Samråd om förslag till detaljplan för del av Johanneshov 1:1 samt del av Kylhuset 15, ny gymnasieskola i stadsdelen Johanneshov

Svar på remi från stadsbyggnadskontoret, dnr 2019-04267

Figur: Kartutsnitt över delar av Slakthusområdet med planområdet markerat med heldragen röd linje. Källa: samrådshandling detaljplan, diarienummer 2019-04267.

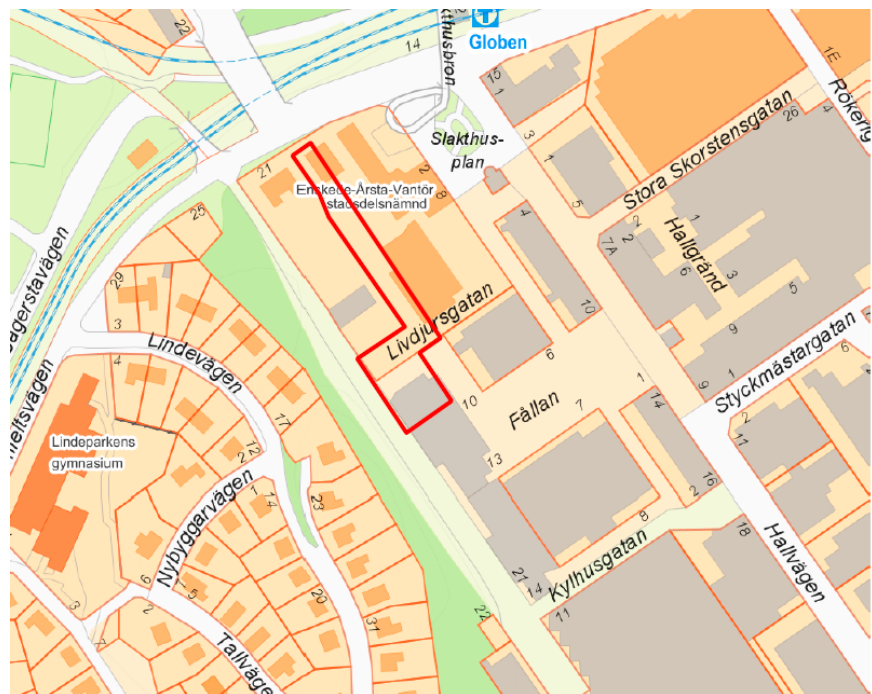
Förvaltningen bedömer att det blir allt vanligare med gymnasieskolor utan skolgård alternativt med ytor i gränslandet mellan torg och skola. Det finns därför anledning befara att denna utformning kommer innebära ett ökat slitage på parkmöbler, gräsytor, planteringar och annat i parken Fållan. Förvaltningen tror att placeringen samt utformningen kommer att innebära ökat slitage av redan hårt ansatta ytor med ökad driftskostnad som följd. Förvaltningen bedömer att även kostnaden för renhållning kan komma att öka.

Därutöver bedömer förvaltningen att den höga rutschbanan från berget intill skolan riskerar att skapa olyckstillfällena om den lockar till sig gymnasieelever. Dessa elever kan dessutom lätt hamna i konflikt med de barn som leker där.

Förvaltningen vill också påminna om att den godkännt att skolan får använda en liten remsa som tidigare var allmän plats för cykelparkering längs parkvägen mellan skolan och frötallen. Förvaltningen bedömer att det finns en risk att cyklar parkeras så att de delvis blockerar gång-/cykelvägen vilket kan skapa olyckstillfällena och försvåra drift som till exempel sandsopning.
